Municipalidad de Santa Rosa de Copán Honduras C.A.

CIRCULAR ACLARATORIA NO. 2

**POCESO: INTERVENCIONES AMPLIACION Y REMODELACION PLAZA
ARTESANAL, REMODELACION PLAZA BARRIO DOLORES Y PLAZA
RECREATIVA COLONIA OSORIO, SECTOR MANO A MANO.**

LPN- AECID No. 2017/SPE/0000400077-01/20019

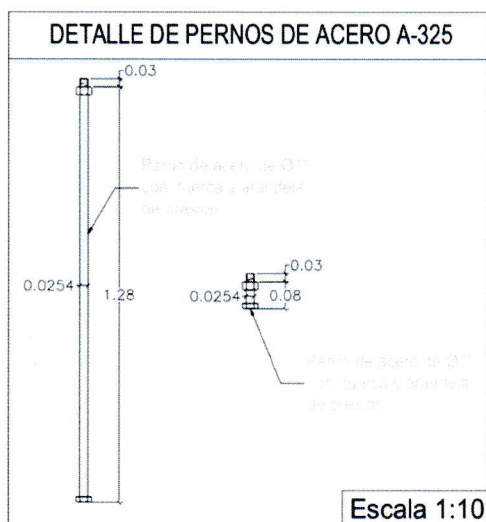
1. El cable de acero tipo postensado que aparece en el plano de estructura (Plano Ref. # 15), no especifica diámetro. Favor remitir las especificaciones técnicas al respecto

Respuesta: No se utiliza en la estructura del plano 15 cable de acero tipo postensado, para la sujeción de placas se utiliza pernos detallados en el plano 16.

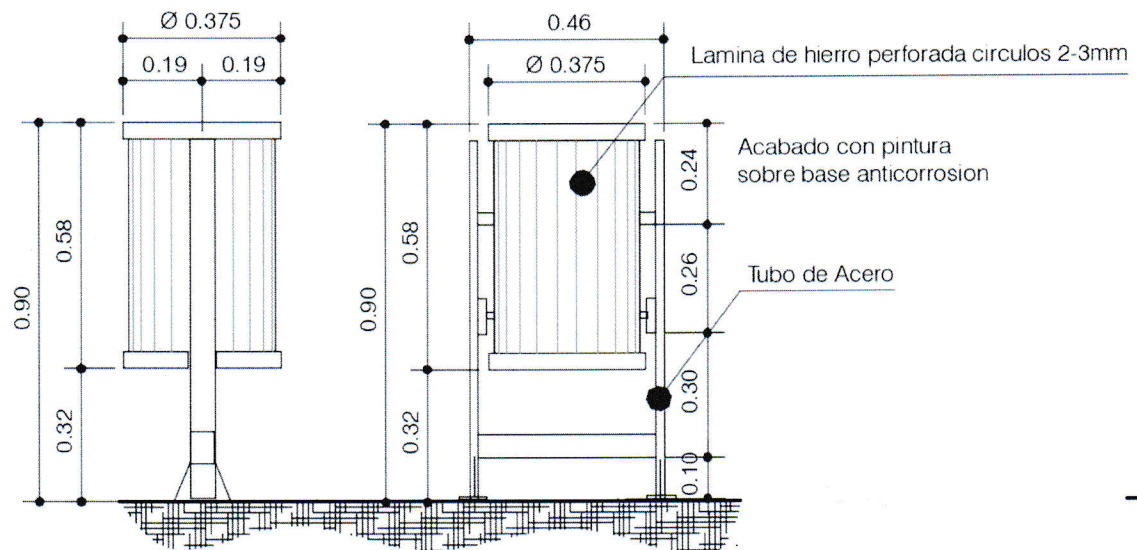
2. Se solicita especificar para las áreas verdes, el tipo o especie, de arboles a cotizar.

- **Respuesta**). Se deberán plantar árboles, en las especies, Liquidámbur, Cortés Amarillo, Jacaranda, ciprés o moringa. Ver especificación indicadas en los formatos Anexo 3, listado de cantidades de obra.

Respuesta sobre detalle de papelera (ítem #39):

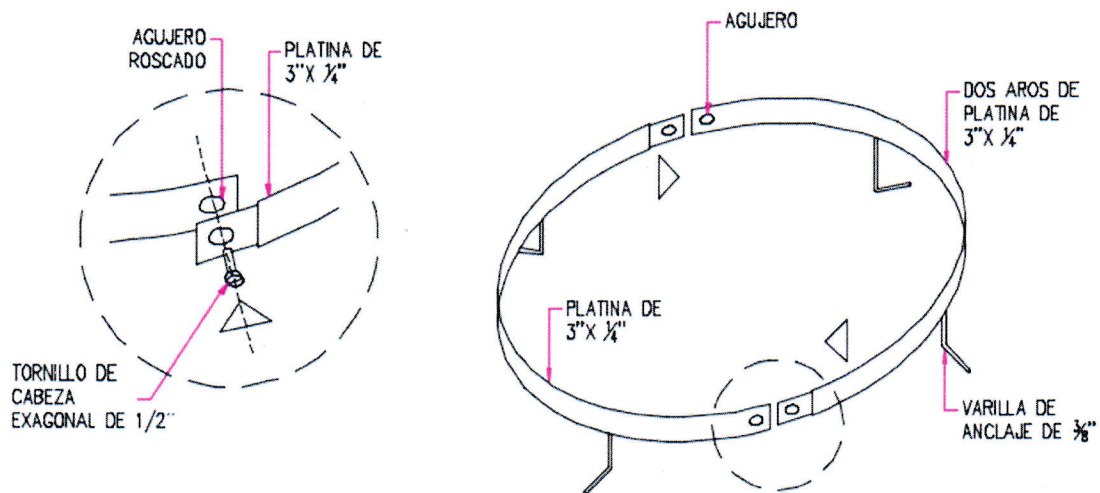
- Papelera base de tubo redondo de 2 (ítem # 39)

Respuesta sobre detalle de Alorque circular (ítem #42):

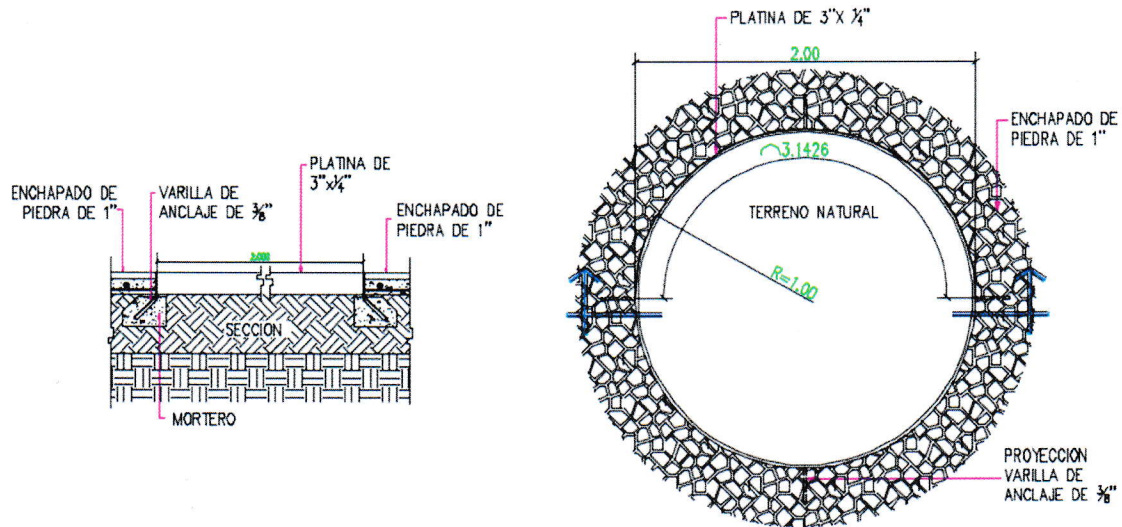
• Alcorque circular (Item # 42)

Respuesta canal superficial de concreto de 0.20x0.075(ítem #43 y ítem #44)

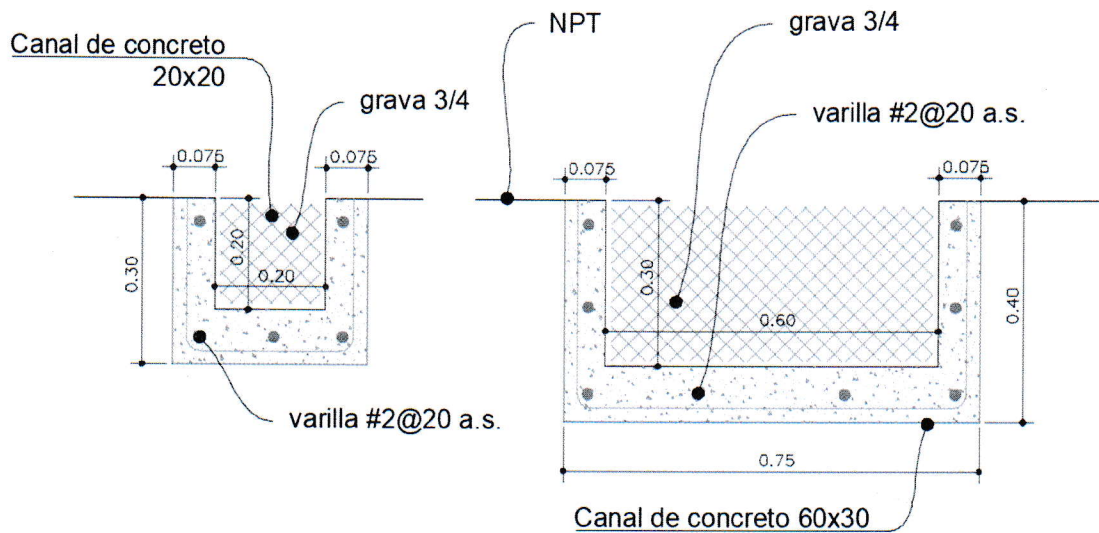
- Canal superficial de concreto de 0.2x0.075(ítem # 43 y ítem #44) y Canal superficial de concreto de 0.2x0.075, ancho de 0.60 m profundidad de 0.3m (ítem #44)

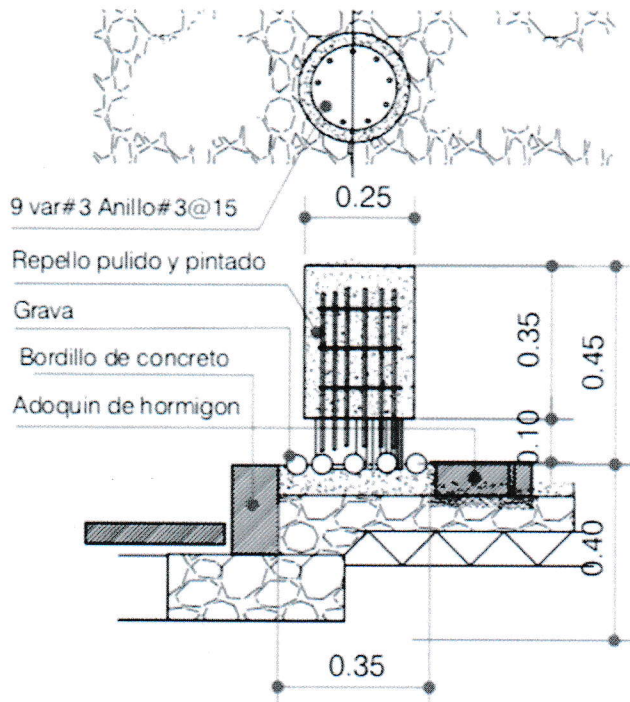
- Bolardo, porte metálico (ítem 36)
